Revisión propuesta de señalamiento vial vertical camino 2-09-019, La Ceiba, Orotina

DIRECCIÓN GENERAL DE INGENIERÍA DE TRÁNSITO
DEPARTAMENTO DE REGIONALES

MOPT-03-05-01-0703-2022

Figura 4. Ubicación de señales reglamentarias a colocar.

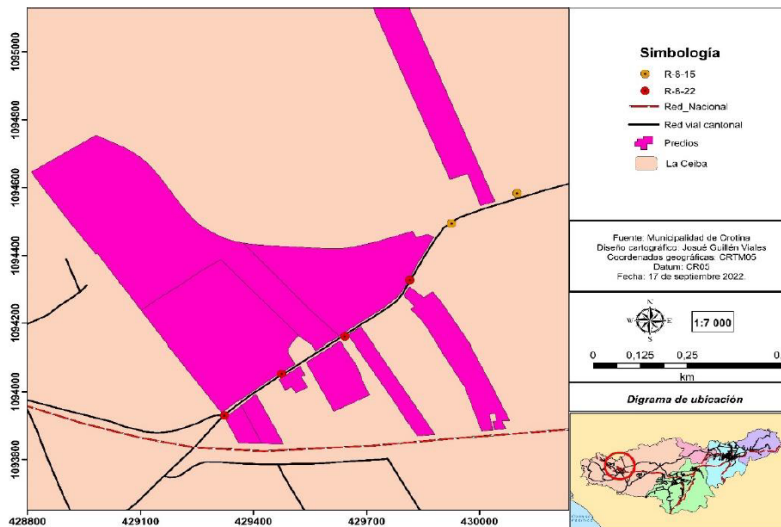
De acuerdo a lo presentado por la Municipalidad, se desea colocar señales verticales estándar, siguiendo el Manual Sieca, según se detalla en el siguiente cuadro:

Según la normativa las señales verticales deben poseer dimensiones estándar para su uso en vía pública el tamaño de las plantillas a colocar debe ser de 61 cm x 91 cm.

1. Analizando lo expuesto en el documento presentado, así como las conclusiones recopiladas luego del análisis, esta Oficina Regional aprueba la cantidad y el tipo de señales a colocar en las márgenes del camino 2-09-019, todo de acuerdo al cuadro N° 3, ejemplificado en el croquis adjunto.
